2. gangs behandling - Søndre Follo renseanlegg - Detaljregulering

Saksnr.: 17/01955-49

Plan- og miljøutvalget

Detaljregulering for Søndre Follo renseanlegg med reguleringskart datert 07.05.2018 og bestemmelser datert 09.01.2019, egengodkjennes i henhold til plan- og bygningslovens § 12-12.

Figur 1 Oversvømt område ved Søndre Follo renseanlegg Q1000

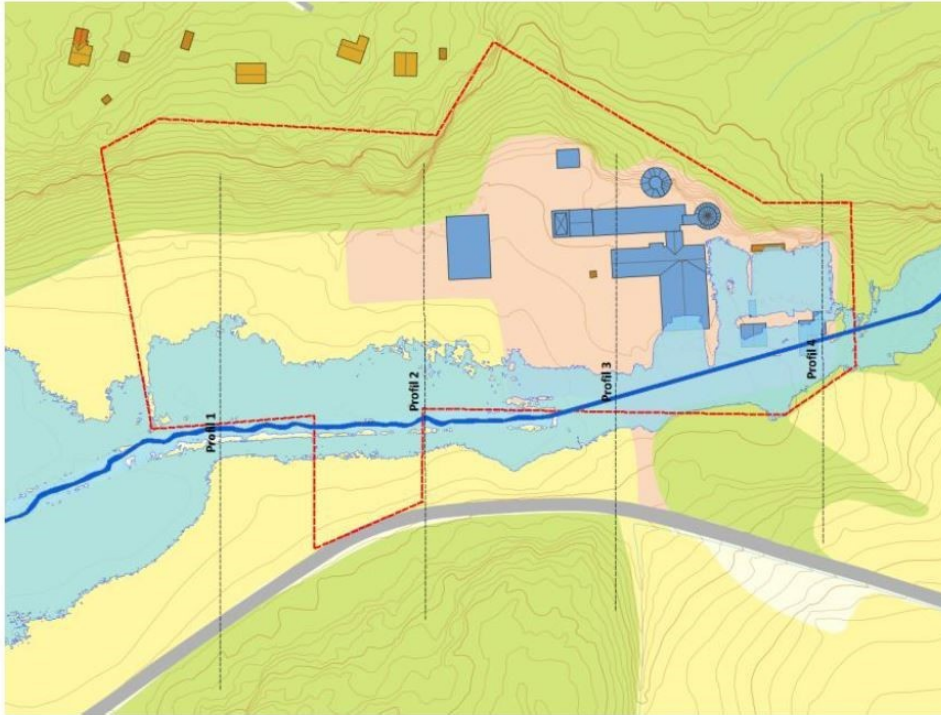
Flom som oversvømmer anlegget kan vaske ut urensset avløpsvann og slam til arealer og resipient, og kan føre til driftsavvik mens anlegget repareres og igangsettes. Dette kan ha store innvirkninger på nærområdet, lokale resipienter og Oslofjorden.

I forbindelse med utredningen av planen ble det gjort flomberegninger for planområdet (se vedlegg 14 – Flomlinjeberegning). Her blir det konkludert med at det er nødvendig med flomreduserende tiltak for å sikre eksisterende anlegg og området hvor utbygging vurderes.

Bakgrunnen for denne konklusjonen er at vannføringen forbi renseanlegget begrenses av to kulverter som ikke har kapasitet til å håndtere flomvannsføring tilsvarende dimensjonerende flom.

I flomlinjeberegningen er de mest aktuelle tiltakene listet opp:

- Åpning av kulvert 1 slik at Emmerstadsbekken renner i dagen
- Flomvoll rundt hele eller deler av renseanlegget

- Større kulvertdimensjon ved kulvert 2
- Heve terrenget ved nytt anlegg

Figur 2 Flomutbredelse (Q1000) og omfang av bekkeåpning

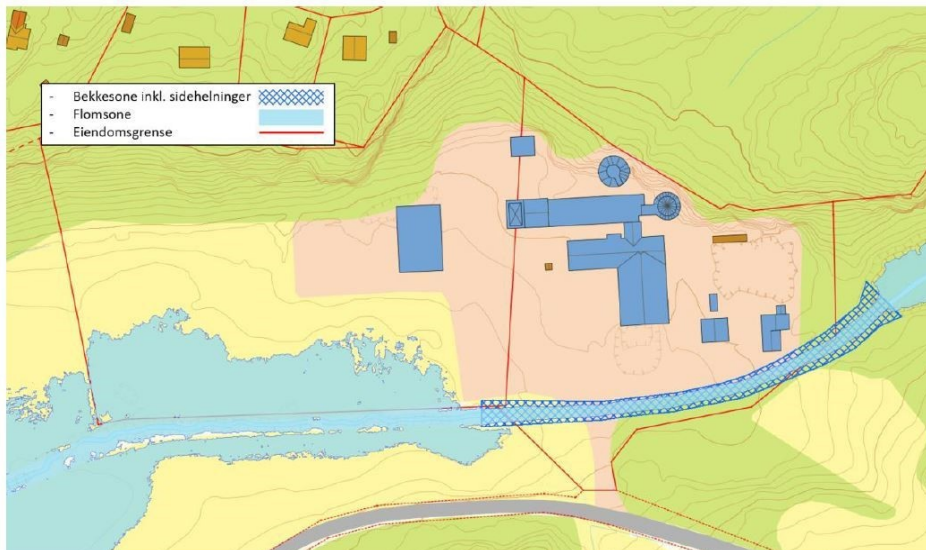
I planforslaget er det foreslått å åpne bekken i full lengde (se vedlegg 6 – Bekkeåpning).

Generelt er tverrsnittet der bekken åpnes større enn tverrsnittet i eksisterende kanal. Det vil derfor være nødvendig å etablere en kulvert, eventuelt en mindre bro der tilkomstvegen krysser bekken. Siden det er planlagt terrengheving av området ved innkjørsel til anlegget vil en bro trolig ligge godt over forventet flomvannstand.

Dimensjoner på kulvert avhenger av lengden på vegen og må vurderes på et senere tidspunkt.
